（仮称）三次市糸井太陽光発電事業 環境影響評価方法書

補足説明資料

パシフィコ・エナジー富士三次合同会社

図 12 農業用ため池
の状況（拡大図）

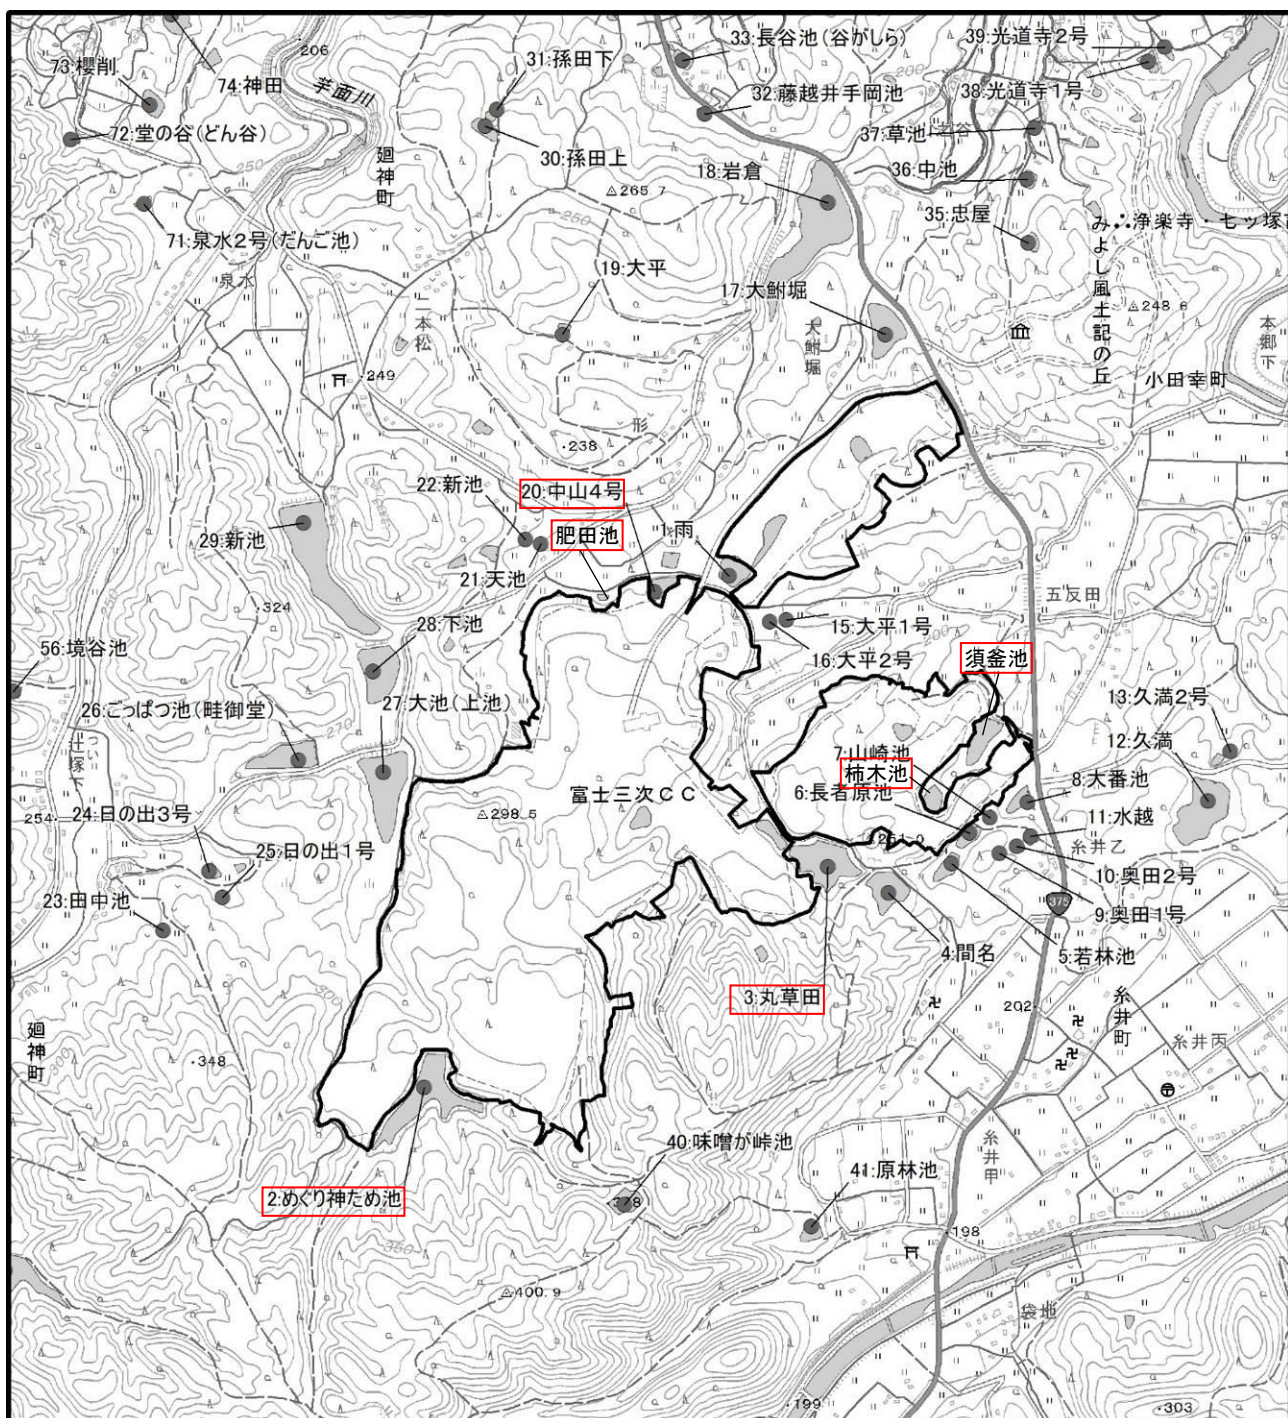
水質調査地点 WP01 を通る水は、複数のため池を経て池の内川に注いでいるとの理解でよいのでしょうか？

ゴルフ場からの雨水排水が農業用ため池に注いでいる池があればお示し下さい。

WP01 は主にめぐり神ため池を経て下流河川に流入しています。

また、ゴルフ場からの雨水排水が流入するため池は、図 12 に示すとおり、対象事業対象区域内の池と区域外の柿木池、須釜池、丸草田池、中山 4 号、肥田池、めぐり神ため池にゴルフ場からの水が流入しています。

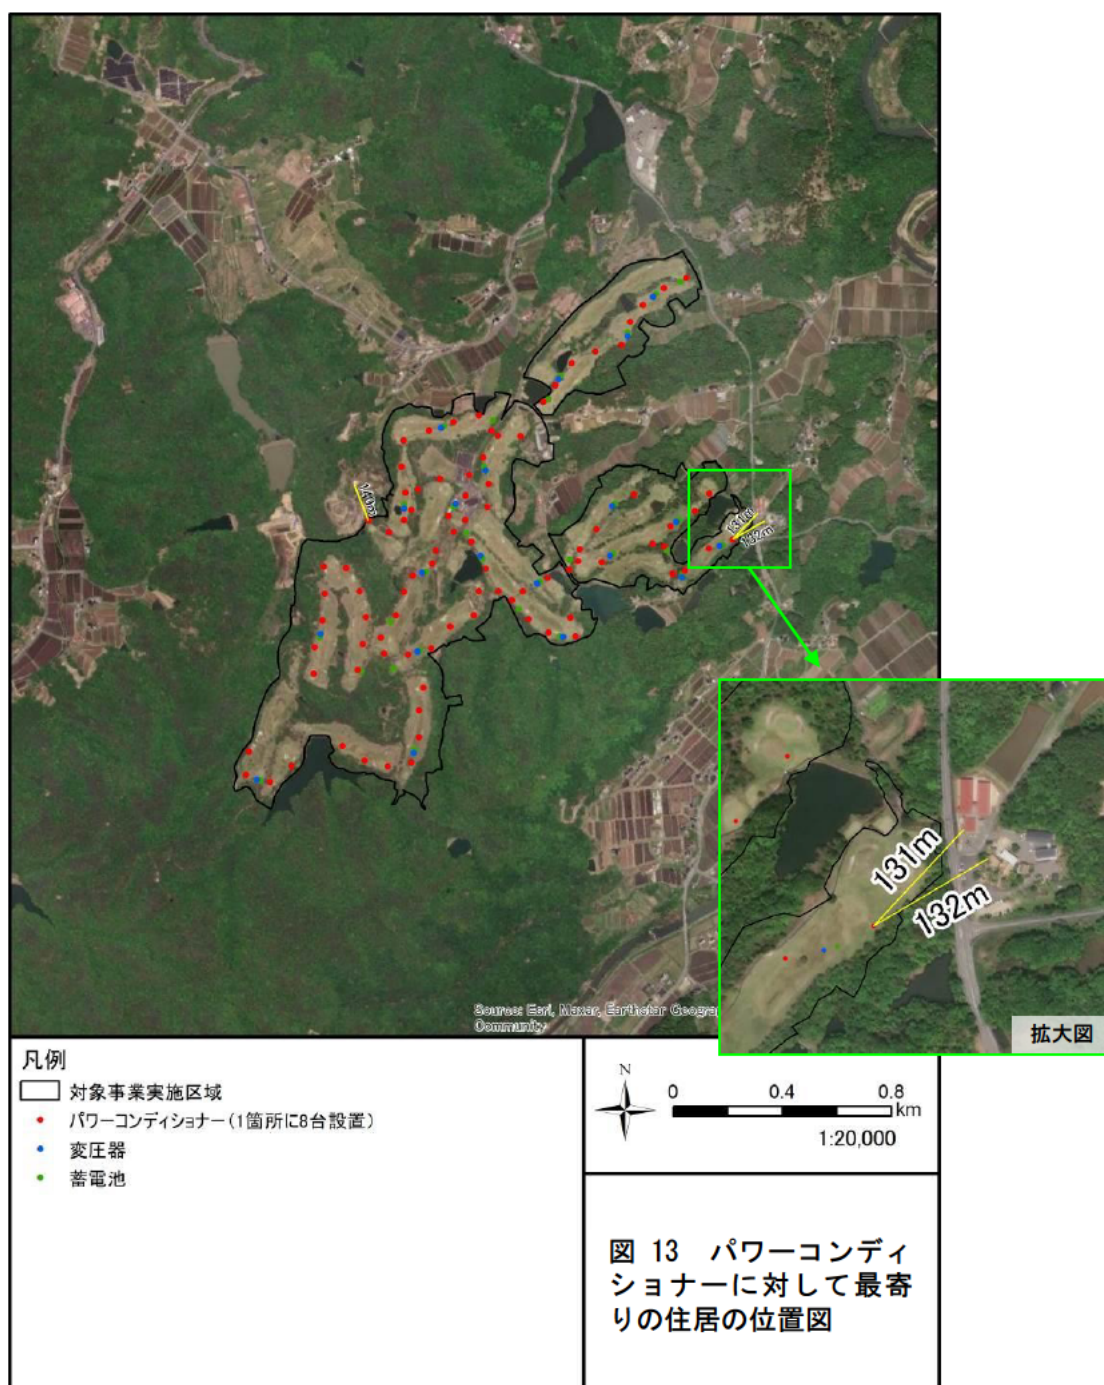
パワーコンディショナーに対して最寄りの住居の位置と距離を示してください。

パワーコンディショナーに対して最寄りの住居は図 13 に示すとおりであり、対象事業実施区域東部の国道 375 号近くに設置予定のパワーコンディショナーが住居と最も近く、およそ 131m となります。

表 15(1) 各調査地点の状況写真（左：調査地点から下流方向、右：調査地点から上流方向）

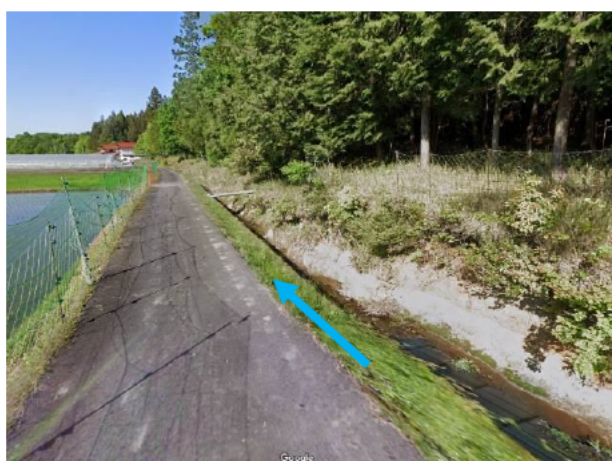
WP01 等の水質調査地点は、対象事業実施区域から流出する複数の水路が合流した位置にあります。これらの上流側の水路には常に水が流れているのでしょうか？ 調査地点や上流側の水路の写真があれば参考のために提示して下さい。

水質調査地点の状況写真は表 15 にお示しするとおりです。

WP05 以外については、常時水の流れがあり、WP05 はまとまった降雨時はため池からの排水があるものと認識しています。

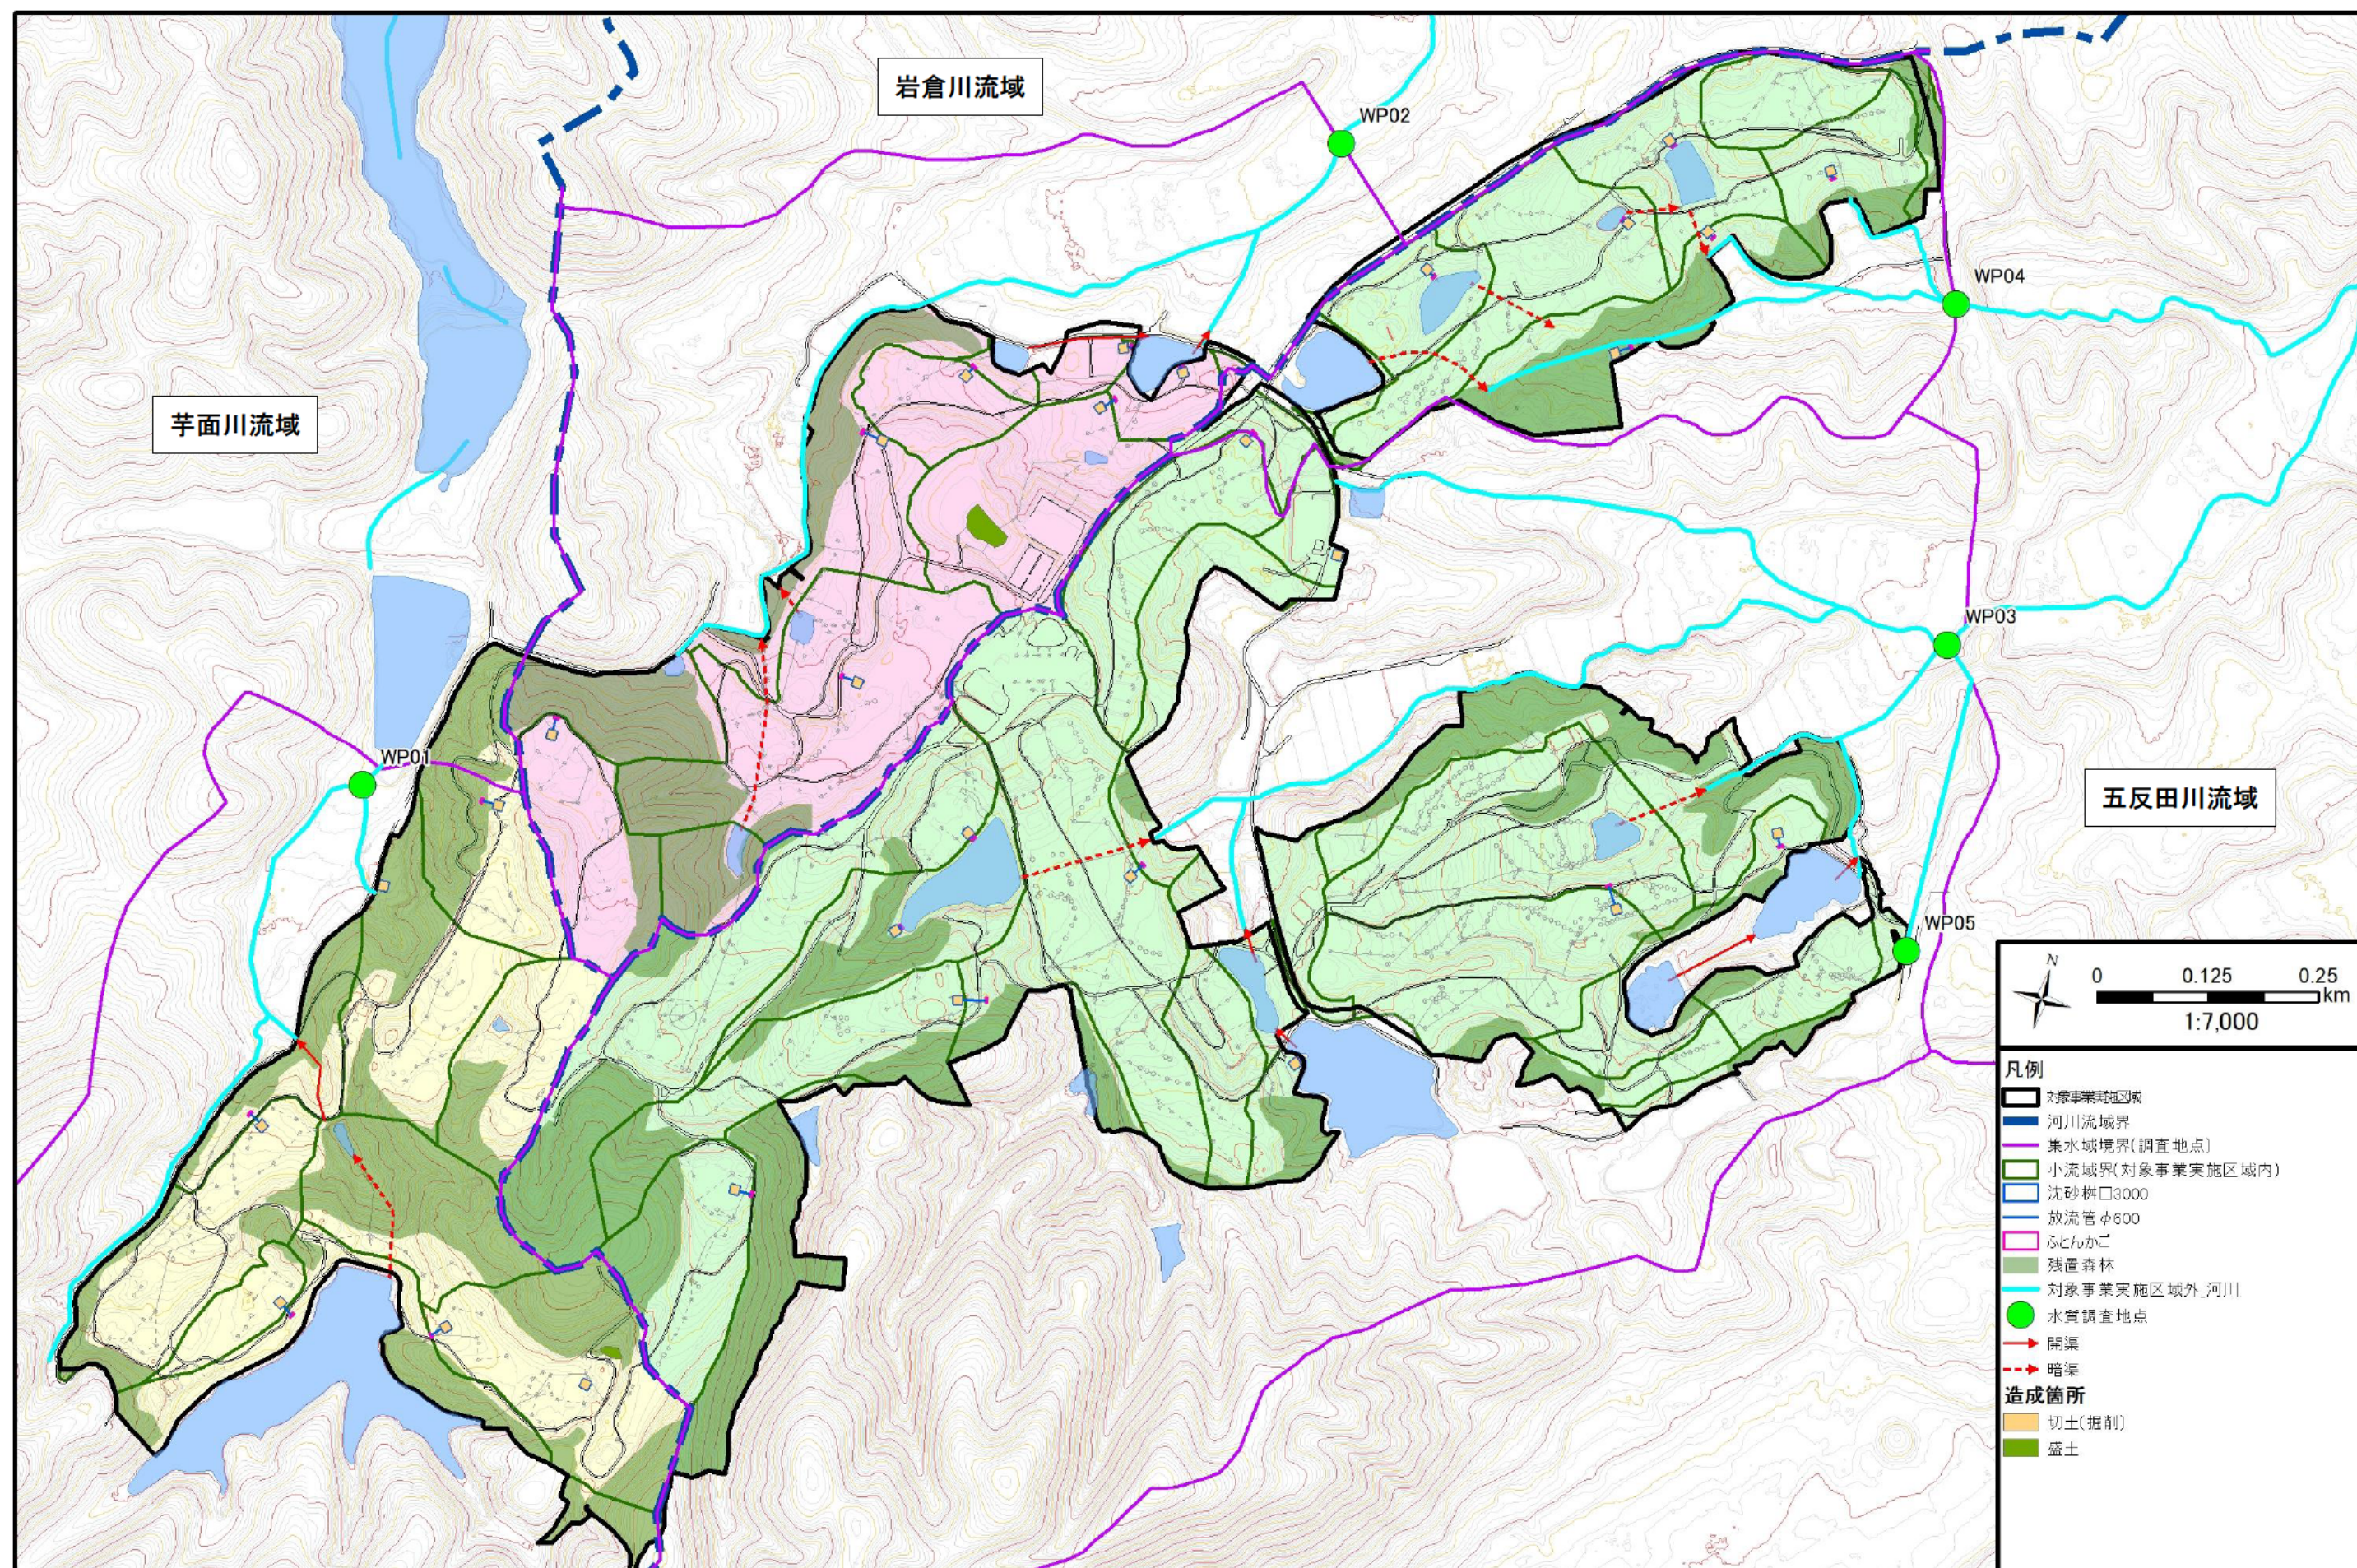
本スライドにある 6 枚の写真のうち、ニシキウツギ類とニガイチゴは先駆的な林縁植物で、不安定な植生を指標するものです。この写真は、これらがどのようなところに生えているのかも分かりません。発電機敷設後に植生遷移の初期植生が生育し始めたという意味であればよいですが。また、キツネがいる草原はヒメジョオンでその右隣のスライドはヒメジョオンの接写写真です。ヒメジョオンどこにでもあるものですが外来種ですし、説明に「新たに増えた種」とありますので、自然共生を表現するには適切ではない気がします。外来種との共生も一つのテーマではありますが、いずれにしろ、これらの写真をどのように捉えたらよいか戸惑いましたので、簡単な説明が要るかと思います。

方法書概要説明資料で使用した写真は、当社の他事業地で撮影した写真であり、特に、外来種や林縁の環境に主眼をおいたものではございません。他事業地においても、ゴルフ場跡地に太陽光発電所を設置しているため、林縁的な環境や身近な外来植物が多い状況ですが、太陽光パネルの下にアスファルトを敷いたり、除草剤を使用して裸地化したりせず、人力による伐採を実施し、発電所建設前の緑地の環境をできる限りそのまま活用して治水に最大限寄与するといった主旨で、既発電所のありふれた自然の写真を用いて本資料を提示しています。なお、ご指摘の写真等の方法書概要説明資料 P13 は方法書には記載がないものとなりますが、事業者の取り組み姿勢として掲載させていただいたものとなります。準備書において、これらをお示しする場合には、上記内容に沿って丁寧に記載いたします。
